Rapport de contrôle d'installations électriques à basse et à très basse tension

RÉF. 24/2023/91318/01:1

DATE DU CONTRÔLE 24/11/2023 AGENT VISITEUR Jean-Philippe Givron
 ADRESSE DU CONTRÔLE Avenue du Parc 55 - 5004 Bouge TYPE DE CONTRÔLE Visite de contrôle vente ancienne installation (8.4.2.)

Croquis de position élémentaire et descriptif sommaire des tableaux

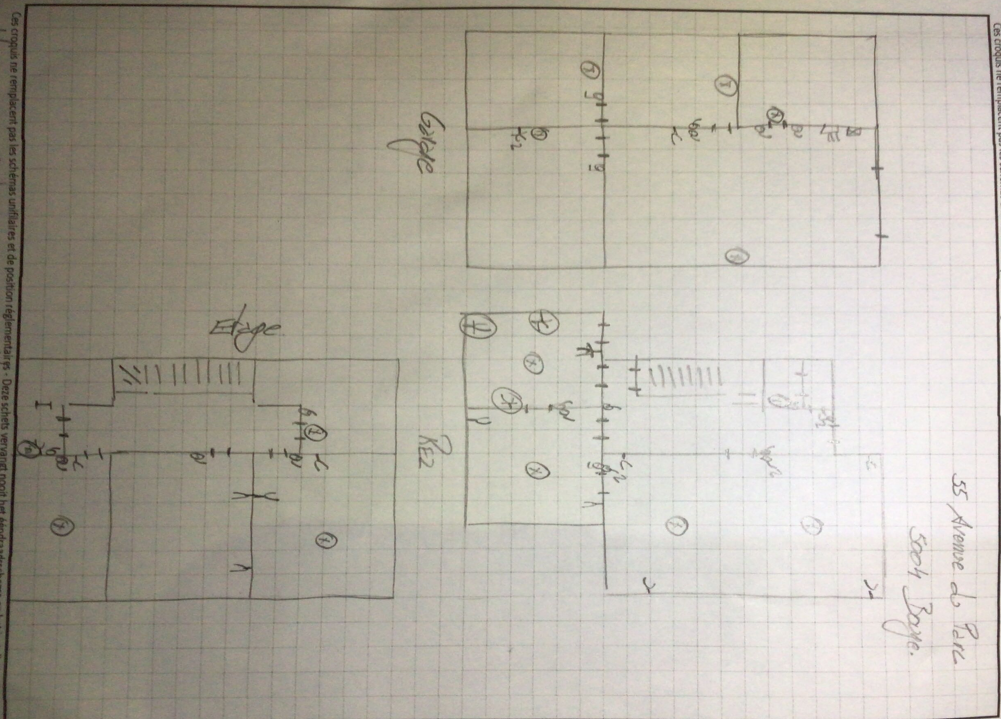
Conformité schéma(s) unifilaire(s) et plan(s) de position	Pas OK	Nombre de tableaux	1 (garage)	Nombre de circuits	6
---	--------	--------------------	------------	--------------------	---

Le ou les socles de prise en défaut sont localisés dans la cuisine
